VYSVĚTLENÍ, ZMĚNA A DOPLNĚNÍ ZADÁVACÍ DOKUMENTACE Č. 09

Název veřejné zakázky: **Nová plavecká hala Litvínov**

Systémové číslo: P23V00000140

Původní stav: PD\Dokumentace provedení stavby\D.1.4.3 Vzduchotechnika a chlazení\Střecha DPS-VZT-tisk.03-Model.pdf

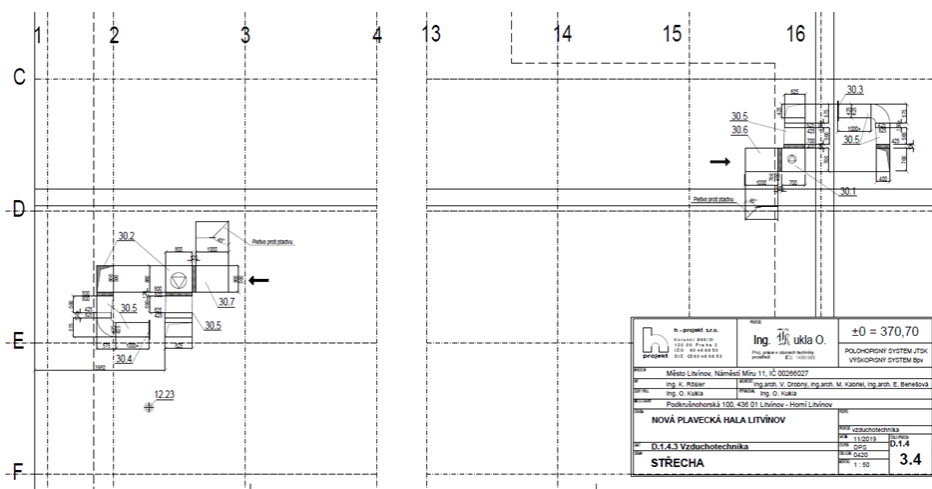
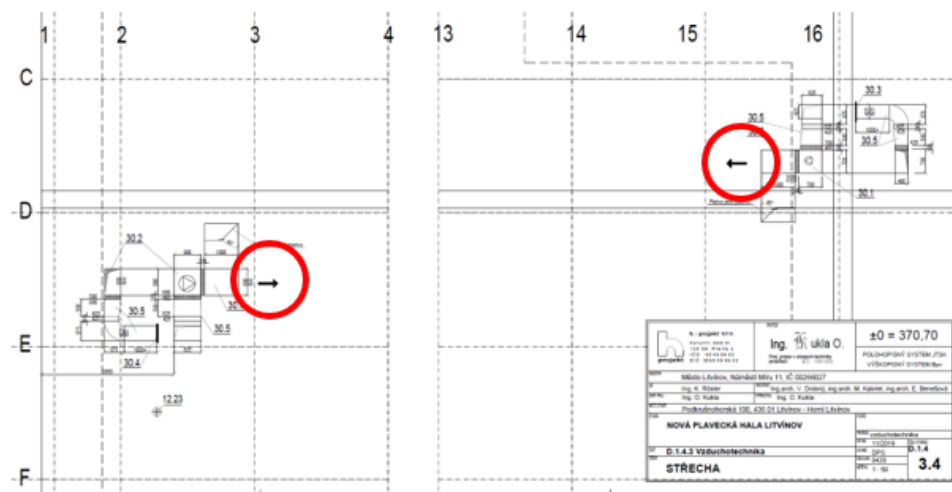
Větrání chráněných únikových cest CHÚC A je v PBŘ předpokládáno jako podtlakové s přívodem vzduchu v 1.NP a nuceným odtahem v nejvyšším bodě schodiště.

Projekt VZT ale navrhuje větrání přetlakové s přívodními ventilátory (viz projekt VZT: tabulka zařízení a také výkres střechy).

Žádáme zadavatele o kontrolu a sjednocení požadavků PBŘ a VZT.

Ve výkresu VZT- půdorys střechy z části PD „D.1.4.3 Vzduchotechnika a chlazení“ došlo k otočení symbolů šipek u VZT zařízení. Bylo sjednoceno v souladu s PBŘ.

Původní stav: PD\ Dokumentace provedení stavby\D.1.3 Požárně bezpečnostní řešení\Litvínov PO 5_12_2019_1np.pdf

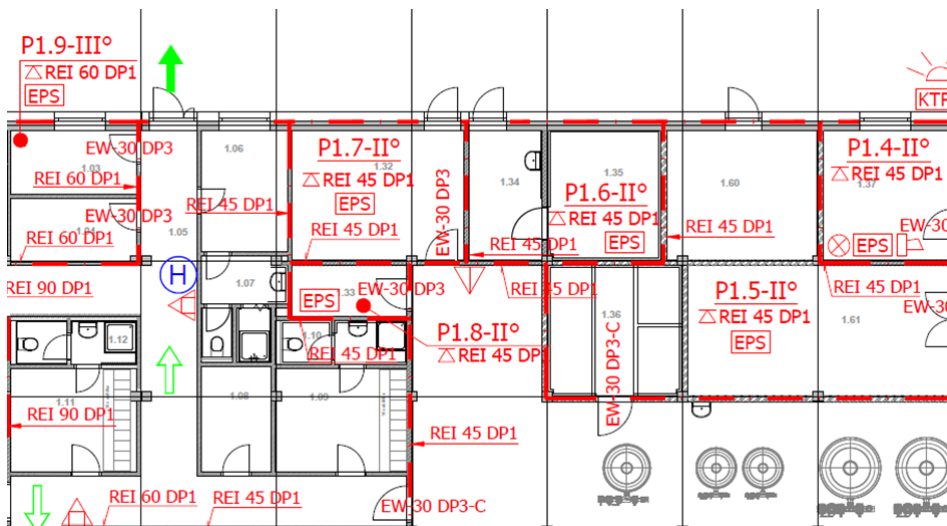
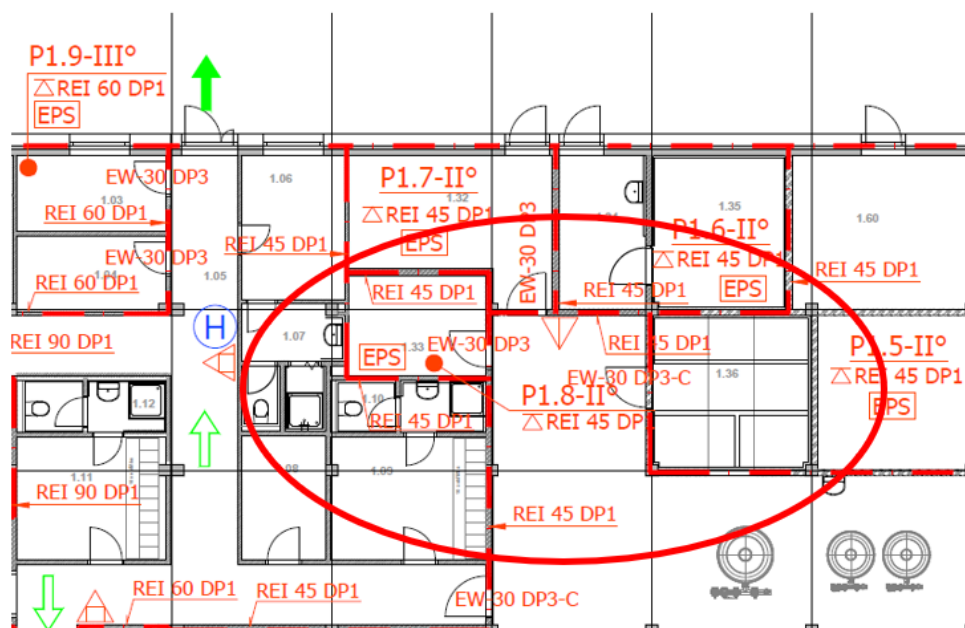
Projektová dokumentace PBŘ neodpovídá projektové dokumentaci ASŘ. Rozdíly jsou zejména m.č. 1,33, 1,36.

Žádáme zadavatele o kontrolu a sjednocení dokumentace PBŘ a ASŘ.

Dokumentace PBŘ – půdorys 1NP byla uvedena do souladu s ASŘ. Jedná se pouze o formální rozdíly bez dopadu do PBŘ.

Původní stav: PD\Dokumentace provedení stavby\D.2.10 Komunikace a parkoviště\
D.2.10.9_Litvinov_DPS_Vytyceni_221026.pdf

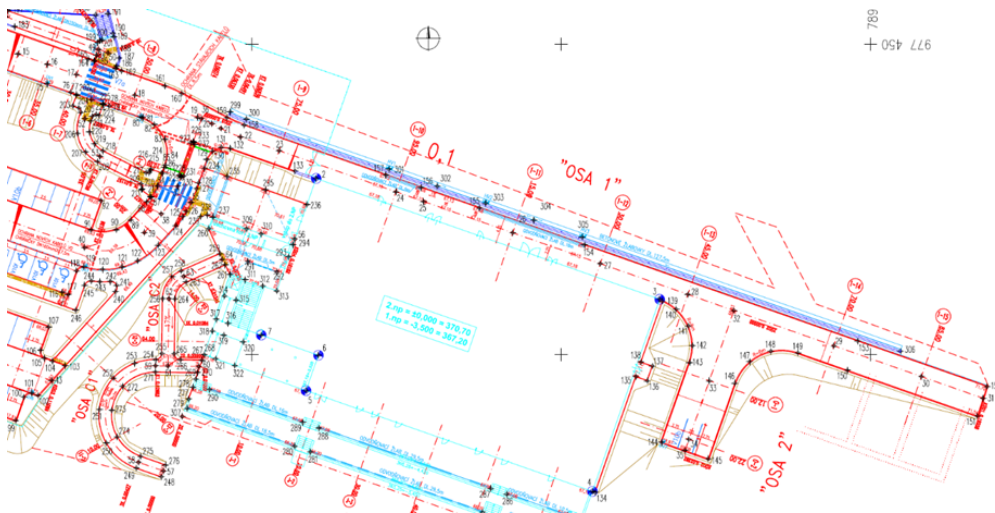
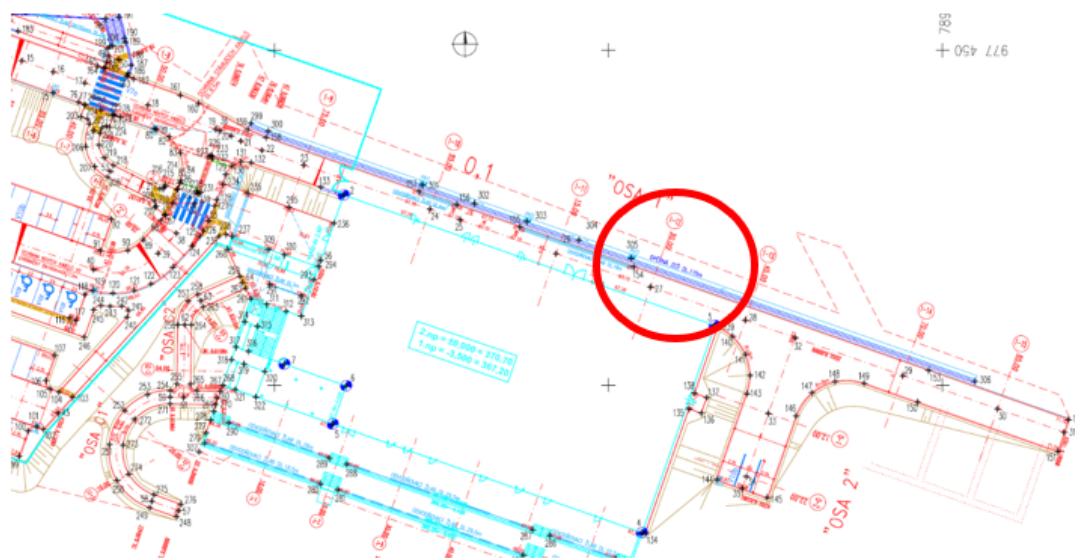
Dle vytyčovacího výkresu D.2.10.9 je délka opěrné stěny 115m ale kóta uvádí 127,5m.

Žádáme o opravu vytyčovacího výkresu.

Vytyčovací výkres byl upraven – uvedena délka opěrné stěny 115 m, ve VV bylo správně.
